泊発電所 原子炉施設保安規定変更認可申請書 補正対応リスト

泊発電所原子炉施設保安規定変更比較表 (38/38)

【第2章 品質保証】

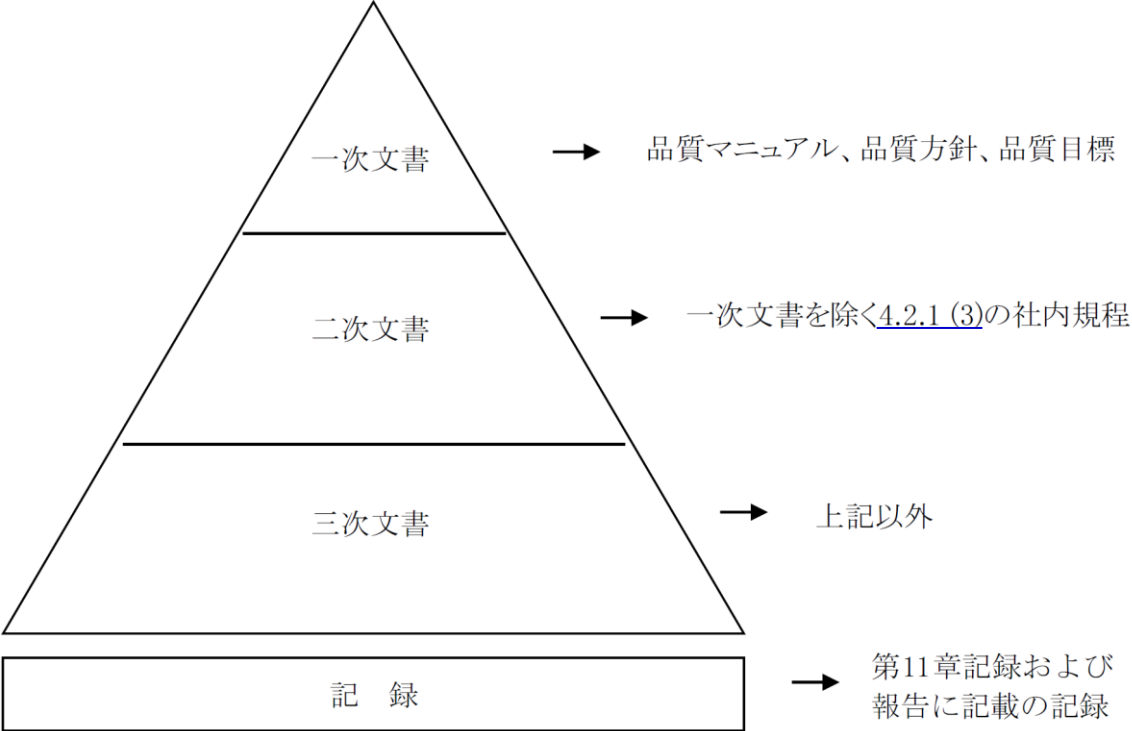
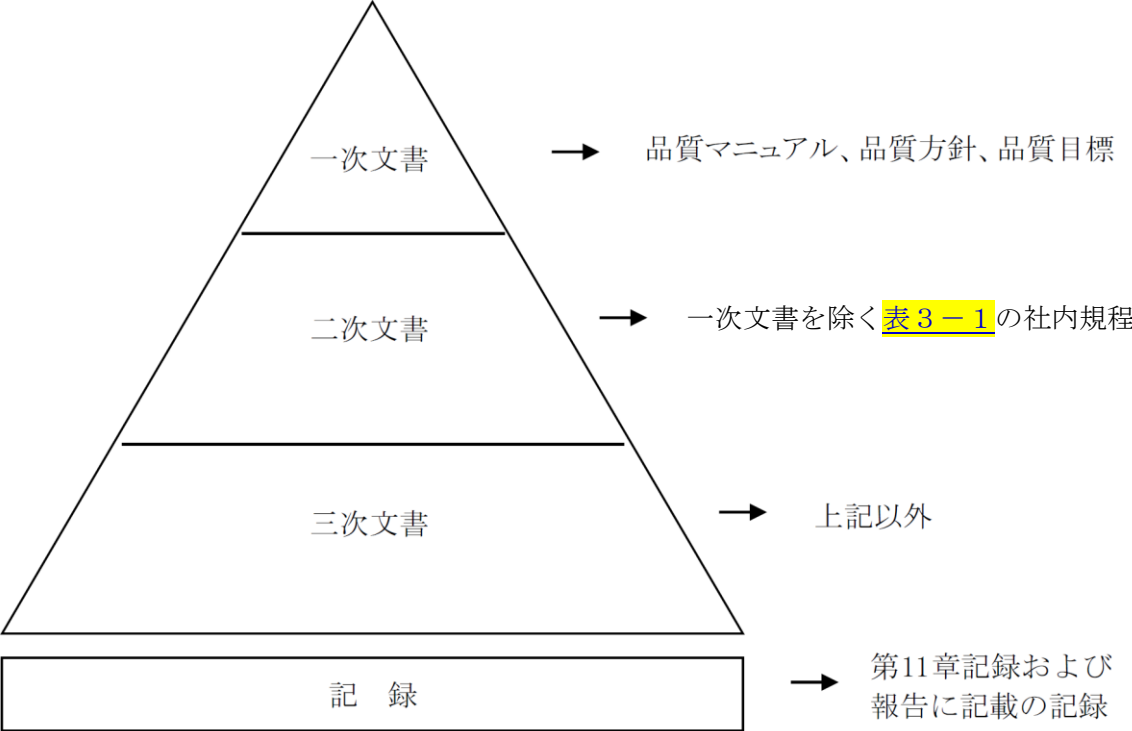
No.	該当条文	補正前	補正後	補正理由	備考
12	第3条 (品質マネジメントシステム計画)	表3-1 社内規程一覧 「泊発電所保修要領」の保安規定対照条文 第11条の2 第16条…	表3-1 社内規程一覧 「泊発電所保修要領」の保安規定対照条文 第11条の2、 <b>第12条の2</b> 、 第16条…	原子力規制における 検査制度の見直し (運転管理業務を包括的に規程した条の追加)の反映	
13	第3条 (品質マネジメントシステム計画)	図3-2 品質マネジメントシステム文書体系図 (二次文書) → 一次文書を除く <b>4.2.1(3)</b> の社内規程	図3-2 品質マネジメントシステム文書体系図 (二次文書) → 一次文書を除く <b>表3-1</b> の社内規程	4.2.1の記載見直しに伴う表現の適正化 (本リストNo.3の補正に伴う変更)	変更前後表を追加(別紙参照)
14	第118条 (施設管理)	1 施設管理の実施方針および施設管理目標 (3) 組織は、施設管理の実施方針に基づき、管理の改善を図るための施設管理目標を設定する。また、11の施設管理の有効性評価の結果、および施設管理を行う観点から特別な状態(6.3参照)を踏まえ施設管理目標の見直しを行う。	1 施設管理の実施方針および施設管理目標 (3) 組織は、施設管理の実施方針に基づき、 <b>施設管理</b> の改善を図るための施設管理目標を設定する。また、11の施設管理の有効性評価の結果、および施設管理を行う観点から特別な状態(6.3参照)を踏まえ施設管理目標の見直しを行う。	記載の適正化 (用語の統一)	
15	第118条 (施設管理)	3 保全対象範囲の策定 (1) <b>発電用軽水型原子炉施設の安全機能の重要度分類に関する審査指針(平成2年8月30日原子力安全委員会決定)</b> (以下、「重要度分類指針」という。)において、一般の産業施設よりも更に高度な信頼性の確保および維持が要求される機能を有する設備	3 保全対象範囲の策定 (1) <b>重要度分類指針</b> において、一般の産業施設よりも更に高度な信頼性の確保および維持が要求される機能を有する設備	記載の適正化 (第3条で読み替え済みのため削除)

変更前	変更後	備考
<p>図3-2 品質マネジメントシステム文書体系図</p>  <p>The diagram shows a pyramid with three levels and a base. The top level is labeled '一次文書' (Primary Documents) and points to '品質マニュアル、品質方針、品質目標' (Quality Manual, Quality Policy, Quality Objectives). The middle level is '二次文書' (Secondary Documents) and points to '一次文書を除く4.2.1 (3)の社内規程' (Internal procedures excluding 4.2.1 (3) primary documents). The bottom level is '三次文書' (Tertiary Documents) and points to '上記以外' (Other than the above). Below the pyramid is a box labeled '記録' (Records) pointing to '第11章記録および報告に記載の記録' (Records recorded in Chapter 11 records and reports).</p>	<p>図3-2 品質マネジメントシステム文書体系図</p>  <p>The diagram is identical to the 'Before Change' version, but the secondary documents level now points to '一次文書を除く表3-1の社内規程' (Internal procedures excluding Table 3-1 primary documents).</p>	<p>・4.2.1の記載見直しに伴う表現の適正化</p>
